OGGETTO: Procedura di Valutazione di Impatto Ambientale relativa al permesso di ricerca per idrocarburi liquidi e gassosi denominato "**Monte Cavallo**" presentato il 27.12.2016 * **proponente:** Shell Italia E&P S.p.A. * osservazioni critiche * richiesta di archiviazione * richiesta di svolgimento di un'inchiesta pubblica.

Osservazioni e controdeduzioni formulate ai sensi del DLgs. n. 152/2006 art. 24 comma 4° in relazione alla procedura VIA per il rilascio del permesso di ricerca di idrocarburi liquidi e gassosi denominato "Monte Cavallo" – proponente Shell Italia E&P spa

Figura 1a: in alto i bacini endoreici senza deflusso verso l'esterno drenati da inghiottitoi che alimentano direttamente le falde le cui acque scaturiscono in Basilicata (sorgenti dell'Agri) e in Campania (sorgente S. Giovanni in Fonte) con portata complessiva superiore a 800 litri al secondo.

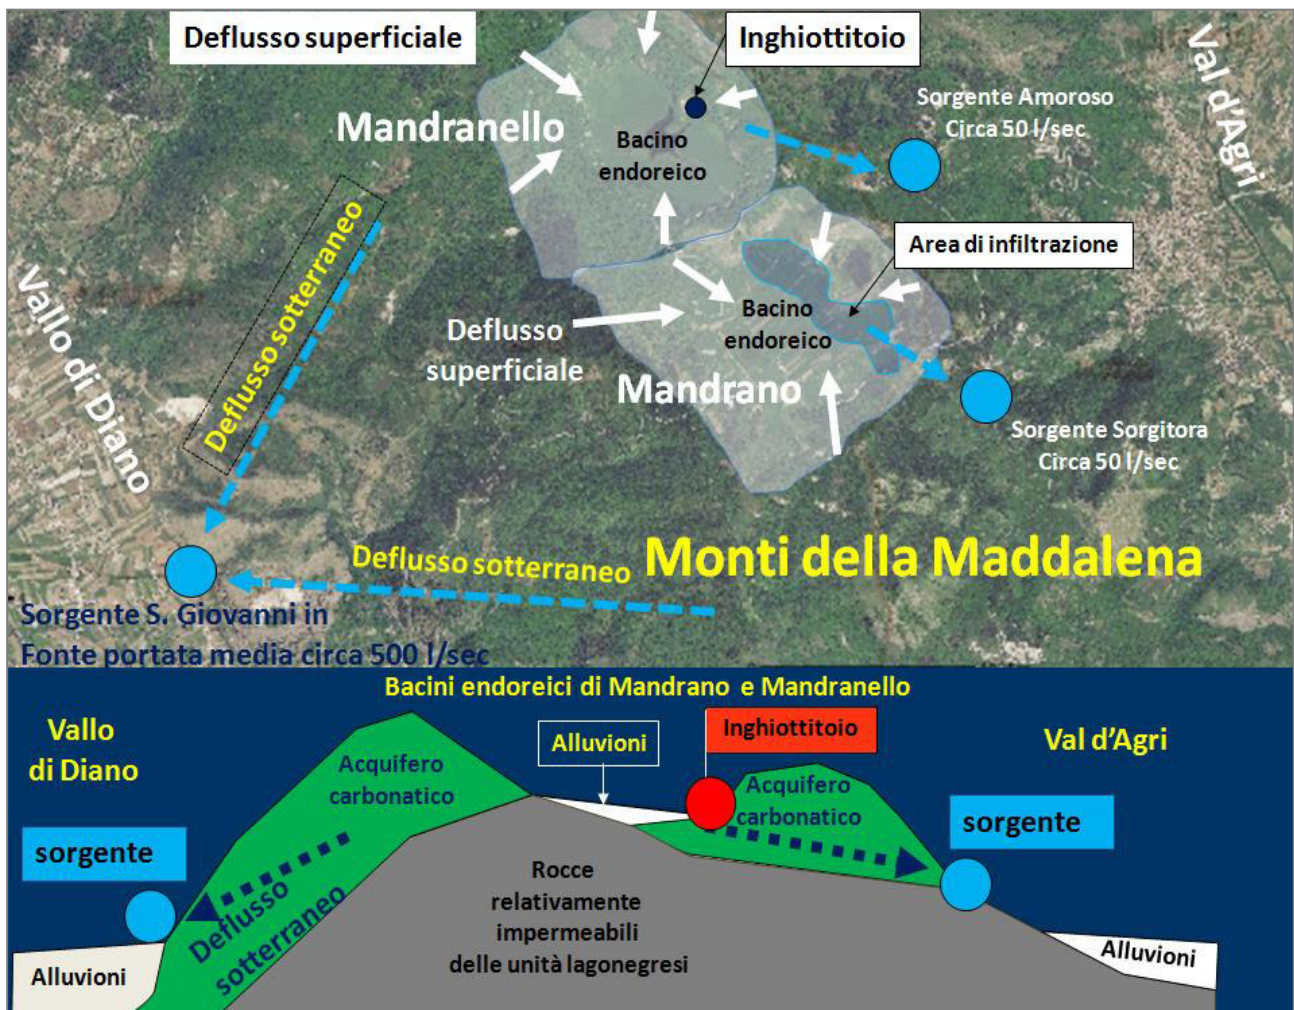
Nella figura 1a in alto sono rappresentati i bacini endoreici di Mandrano e Mandranello drenati da inghiottitoi che alimentano le sorgenti dell'Agri in Basilicata. Le frecce tratteggiate azzurre indicano il percorso delle acque sotterranee dalla zona di ricarica alle sorgenti ubicate nel Vallo di Diano e nell'alta val d'Agri. In basso è rappresentata una sezione idrogeologica schematica dal Vallo di Diano alla val d'Agri.

Nel SIA non è stata trattata l'importanza degli acquiferi carbonatici carsificati e la loro vulnerabilità all'inquinamento come i Monti della Maddalena ed altresì manca ogni riferimento agli impatti delle attività petrolifere. Ciò è sconcertante in quanto nessuna

Figura 1b: bacini endoreici drenati da inghiottitoi al limite esterno sudoccidentale dell'istanza Monte Cavallo (Magorno, Pian di Perillo). Il bacino endoreico di Spigno è compreso nell'istanza ed alimenta le sorgenti minerali di Montesano sulla Marcellana la cui acqua è imbottigliata.

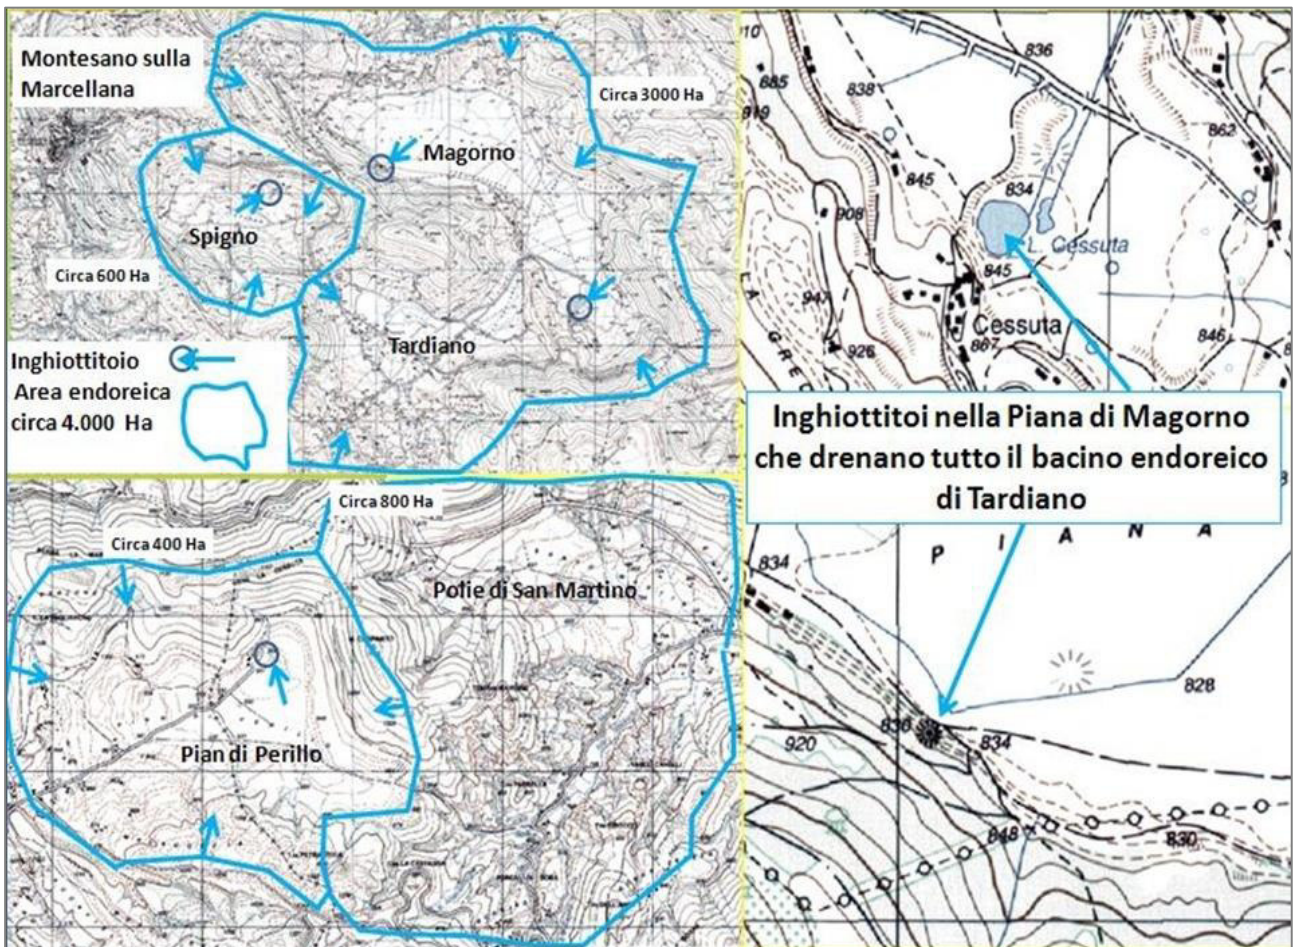
Nella figura 1b sono evidenziati altri bacini endoreici che si trovano nella parte meridionale del territorio delimitato nell'istanza Monte Cavallo.

Figura 2: schema della circolazione idrica sotterranea dei Monti della Maddalena interessati dall'istanza Monte Cavallo.

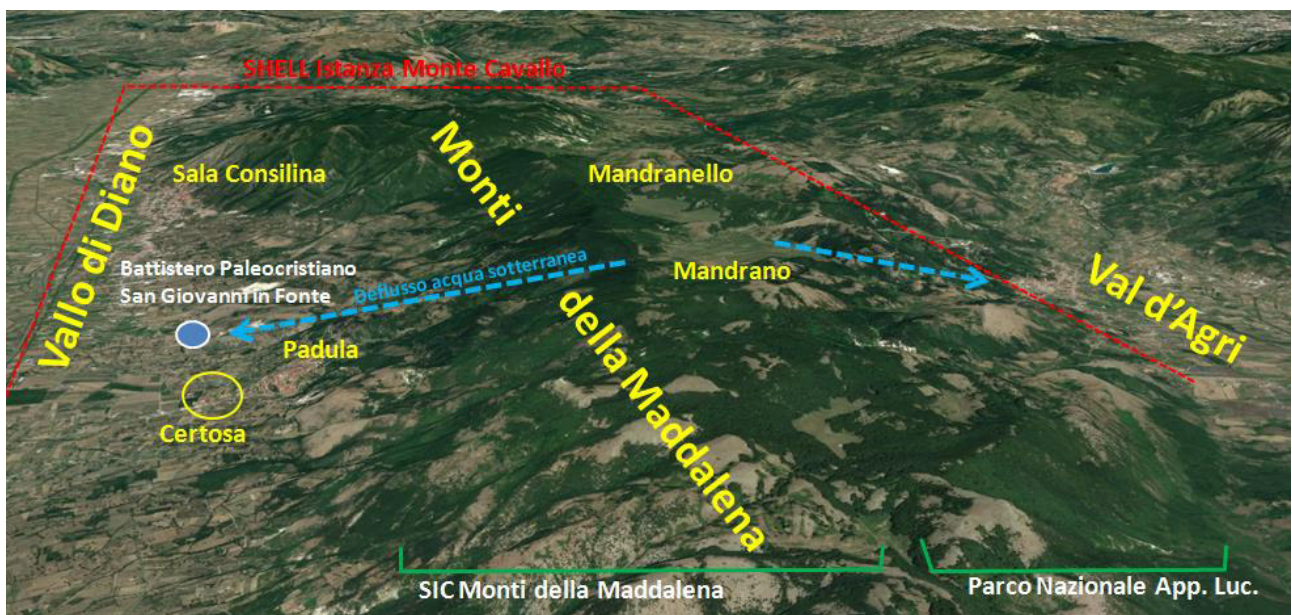
Come si vede nella figura che precede la parte occidentale in Campania dei Monti della Maddalena è interessata dal SIC Monti della Maddalena; la parte orientale in Basilicata ricade nel Parco Nazionale dell'Appennino Lucano. Apparentemente, le misure di protezione in superficie del medesimo acquifero sono diverse: la parte ricadente nel Parco Nazionale infatti è interessata dal divieto espresso di attività petrolifere [L. 9/1991 art. 6 comma 13; L. 394/91; decreto di istituzione dell'area protetta nazionale], mentre non risulta altrettanto per quella ricadente nel SIC. Tuttavia, è lecito ritenere che tale divieto sia implicito nel dispositivo normativo sovraordinato a quanto disposto dagli strumenti di pianificazione locali laddove il primo predica il raggiungimento degli obiettivi di conservazione finalizzati a mantenere o migliorare lo stato di conservazione dell'habitat, tenuto conto del fatto che l'attività petrolifera è obiettivamente invasiva e pertanto incompatibile con i predetti obiettivi.

Figura 5: le faglie sismogenetiche che interessano il sottosuolo delle istanze Monte Cavallo e La Cerasa secondo DISS 3.2.0 di INGV.

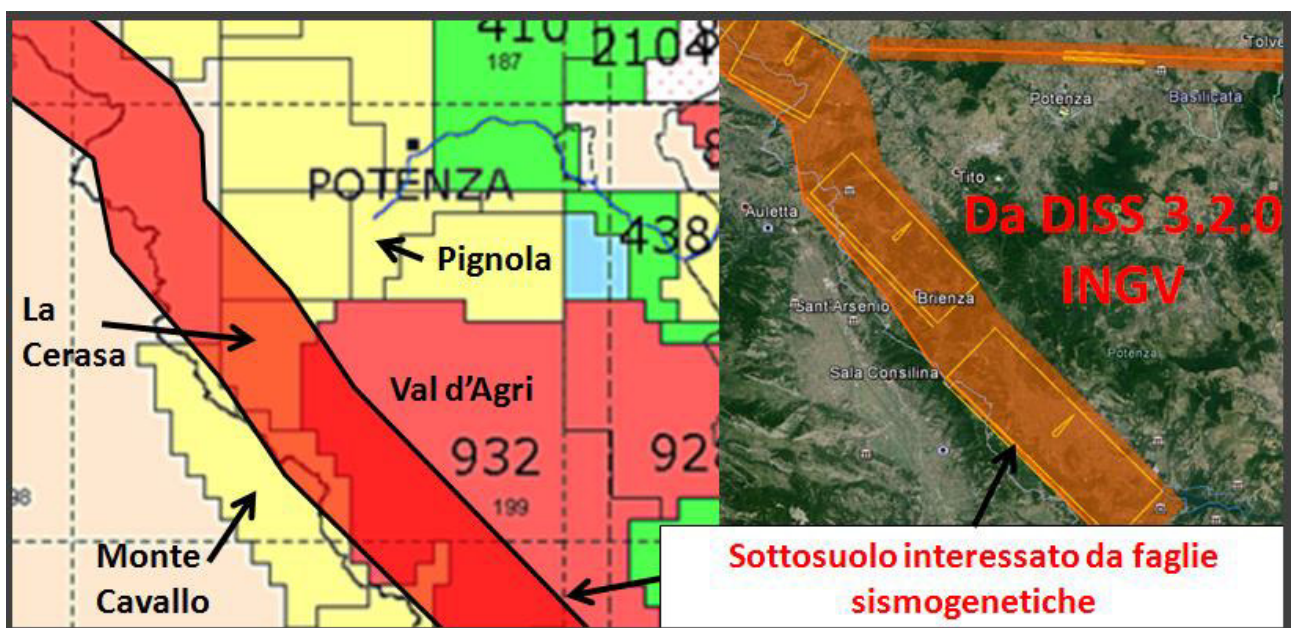
I riquadri **con linea gialla nella immagine a destra** individuano faglie sismogenetiche individuali che hanno originato i terremoti del 1561 (riquadro in alto nell'immagine a destra) e 1857 (**riquadri al centro e a sinistra, nell'immagine a destra, che interessano l'istanza Monte Cavallo**).

Studi scientifici hanno evidenziato che su una vasta parte dell'area inclusa nell'istanza Monte Cavallo sono state riscontrate rimobilizzazioni di faglie in relazione ad eventi sismici passati. Come è noto tali rimobilizzazioni avvengono **istantaneamente** quando l'area è interessata da terremoti di magnitudo superiore a 6 come si è verificato recentemente anche nell'Italia centrale, dove è stata riscontrata la ripetuta rimobilizzazione della faglia del Monte Vittore e zone circostanti, e come è stato verificato anche in seguito al terremoto del 1980.

Figura 6: schema idrogeologico dei Monti della Maddalena, già riportato nella figura 1, con evidenziazione in viola trasparente dell'area maggiormente interessata dalla rimobilizzazione di faglie in relazione ai terremoti del passato.

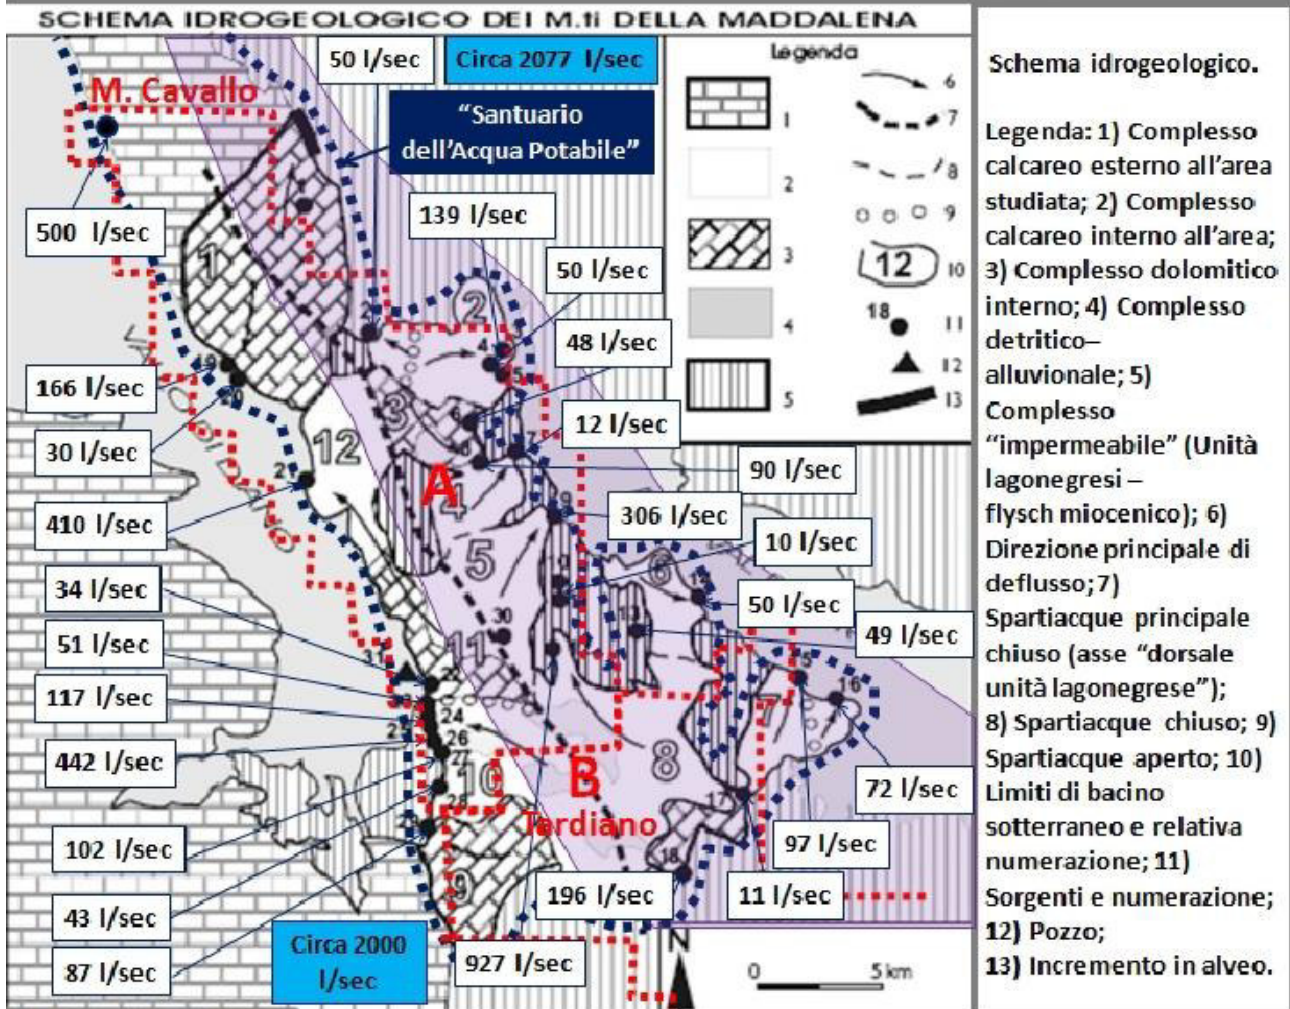
E' evidente che tale tettonica continua influirà sulla stabilità e tenuta dei pozzi anche negli anni prossimi aggravando le deformazioni già riscontrate nelle perforazioni della vicina val d'Agri con probabile loro evoluzione in rotture vere e proprie.

Figura 7: le due immagini in alto sono quelle illustrate nelle figure 3 e 4; l'immagine in basso evidenzia le deformazioni (breakouts) registrate nelle perforazioni in Basilicata già note (stelle bianche) e pubblicate da Montone et al. 2004 e nuove (stelle gialle).

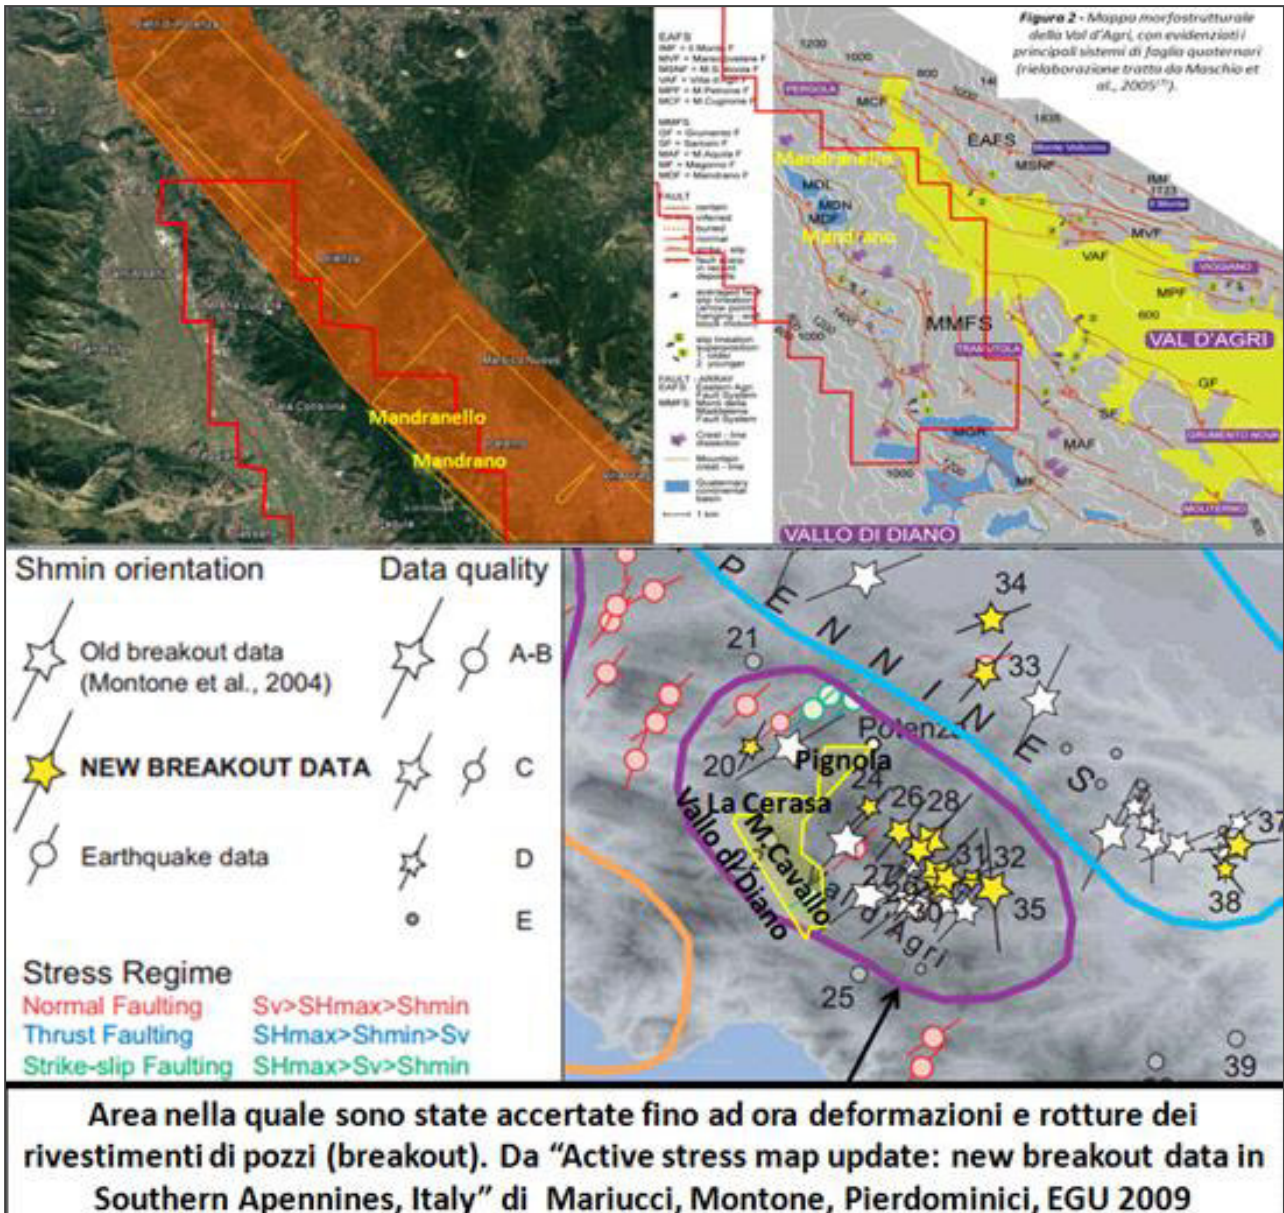
Nelle pubblicazioni scientifiche si parla di breakouts e non si citano eventuali rotture dei rivestimenti dei pozzi. Ciò non vuol dire che non si siano già verificate rotture. Sicuramente le compagnie petrolifere non hanno interesse ad esporre gli effetti dei breakouts perchè tale fenomeno evidenzerebbe problemi seri di potenziale inquinamento del sottosuolo, del suolo e delle acque superficiali e sotterranee. Come si vede il fenomeno della deformazione dei pozzi ha già interessato molti pozzi della val d'Agri nonostante essi siano stati realizzati pochi anni fa. Con la linea gialla **nella figura 7** è stata schematizzata l'ubicazione delle istanze Monte Cavallo, La Cerasa e Pignola. I dati scientifici disponibili evidenziano che la fascia crostale delle citate istanze è interessata da lenta deformazione che interesserà anche eventuali nuove perforazioni in maniera progressiva in relazione all'evoluzione continua e lenta della catena appenninica che si sta spostando verso l'Adriatico.

Giova evidenziare che non è possibile trascurare tale fenomeno come elemento naturale di impatto sulle perforazioni ed in termini di conseguente inquinamento del sottosuolo e delle acque sotterranee e superficiali.

circa le deformazioni delle perforazioni effettuate a pochi chilometri di distanza nella val d'Agri (figura 7). La tettonica crostale è continua (figura 8) per cui si prevede che le deformazioni già registrate evolveranno verso rotture vere e proprie dei rivestimenti e tubazioni delle perforazioni come verificato in varie parti del mondo. Nel caso dell'istanza Monte Cavallo deformazioni e rotture delle tubazioni di eventuali pozzi causerebbero dispersione di fluidi anche all'interno delle rocce carbonatiche carsificate e a notevole permeabilità che costituiscono l'acquifero dei Monti della Maddalena.

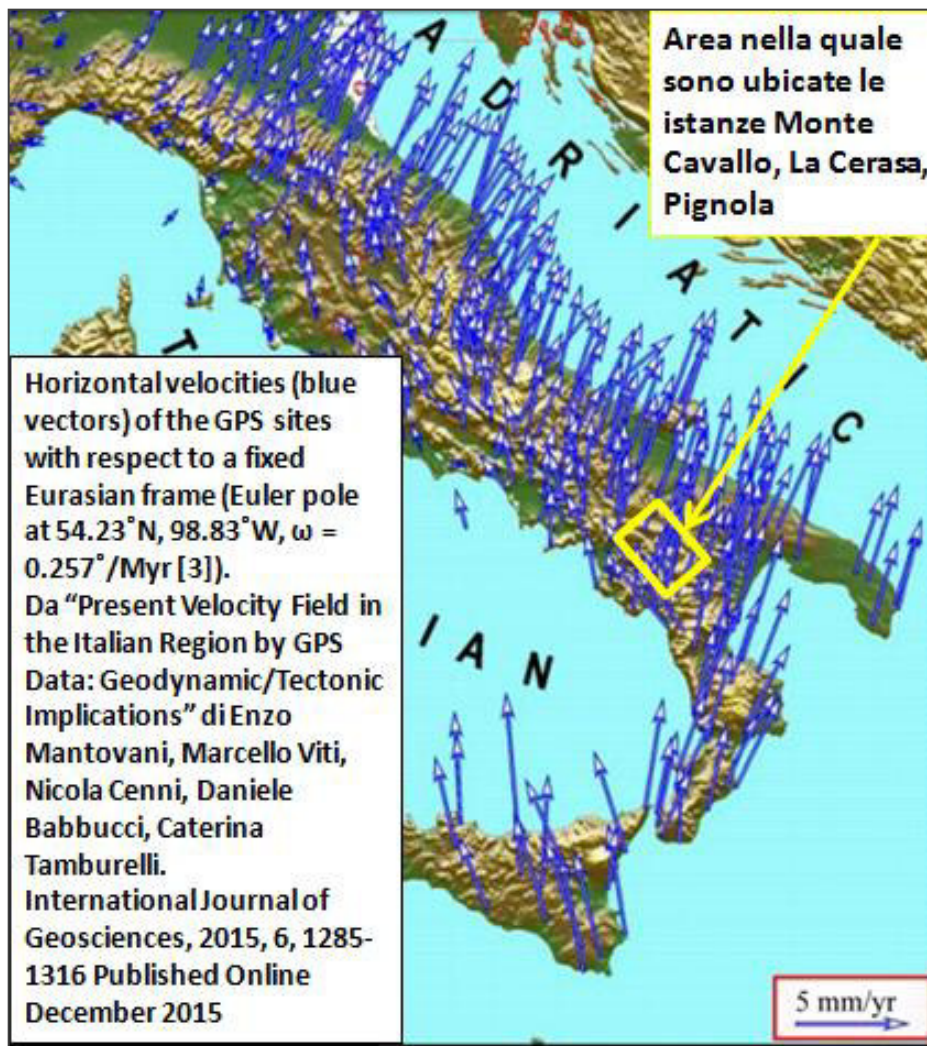
L'area inclusa nell'istanza Monte Cavallo è interessata da tettonica attiva sismogenetica come evidenziato dal terremoto del 1857 che fu caratterizzato da una prima riattivazione della faglia sismogenetica nella valle del Melandro poi propagatasi nella val d'Agri; la magnitudo stimata è di 7,0 oltre 10.000 le vittime.

Figura 11: ubicazione delle tre istanze Monte Cavallo, La Cerasa e Pignola rispetto alle aree protette dalla rete Natura 2000. Il riquadro in basso a destra riporta la perimetrazione delle tre istanze. Nell'immagine tale perimetrazione è schematicamente indicata dalla linea rossa continua.

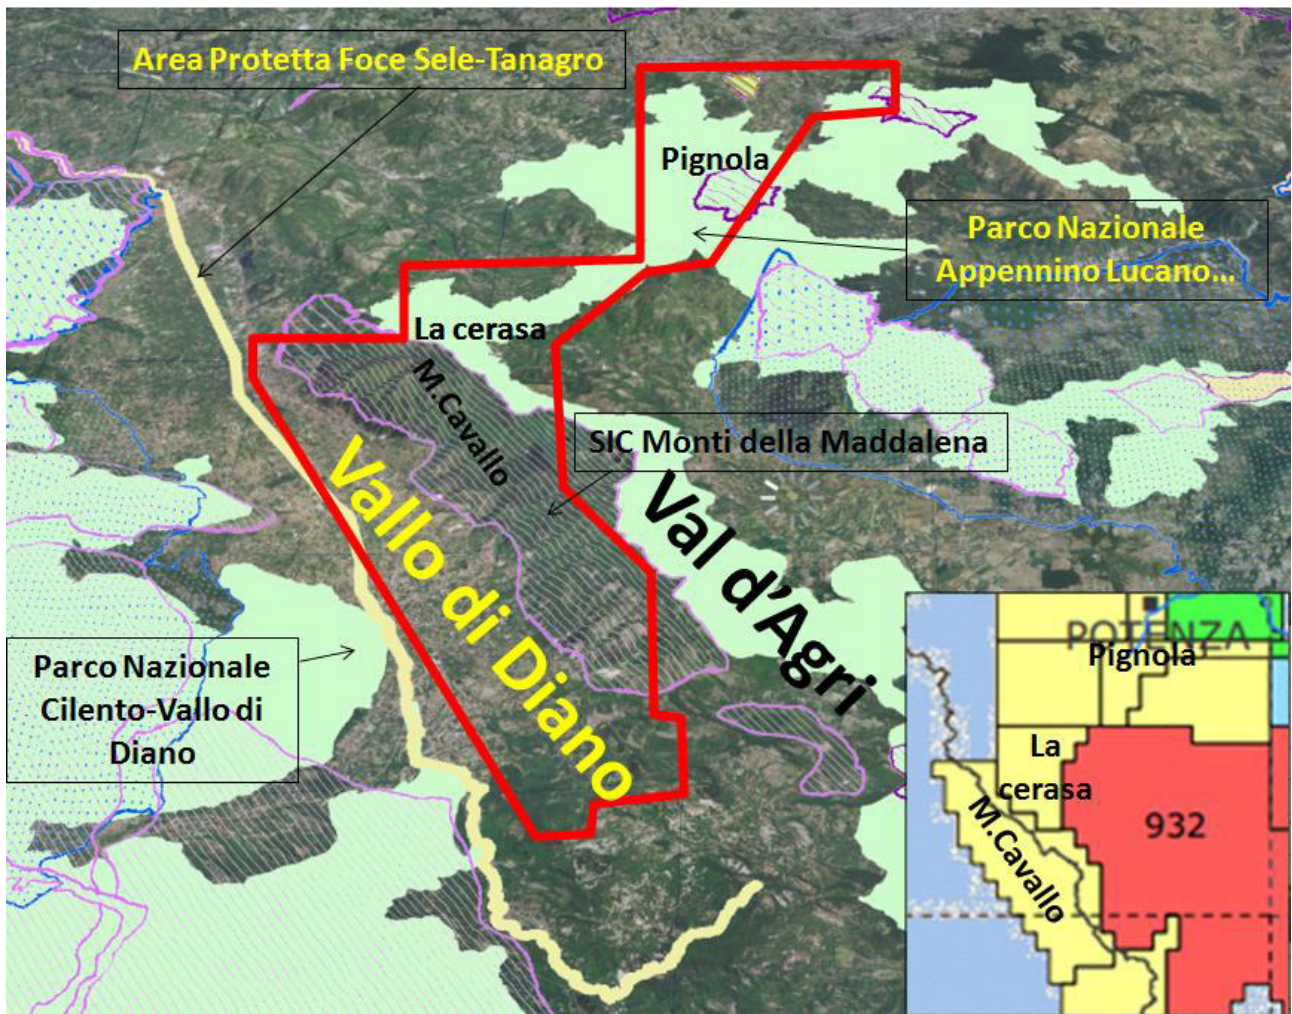
Considerando la parte di istanza Monte Cavallo che ricade nella parte pedemontana e pianeggiante del Vallo di Diano fortemente antropizzata ed urbanizzata e con vincoli vari nella quale è praticamente impossibile attuare perforazioni per ricerca ed estrazione di idrocarburi, considerata anche l'opposizione deliberata dalla varie amministrazioni comunali, residua l'area rappresentata dal SIC Monti della Maddalena. Si ricorda che nel Parco Nazionale dell'Appennino Lucano (**confinante con il SIC**) sono vietate le attività petrolifere e che il SIC Monti della Maddalena è costituito da rocce carbonatiche fratturate e **carsificate** che rappresentano un acquifero di importanza strategica locale e interregionale alimentando oltre 4.000 litri al secondo di acqua potabile. Nell'immagine 12 **in basso a sinistra** le aree indicate con il viola trasparente sono quelle non protette sotto
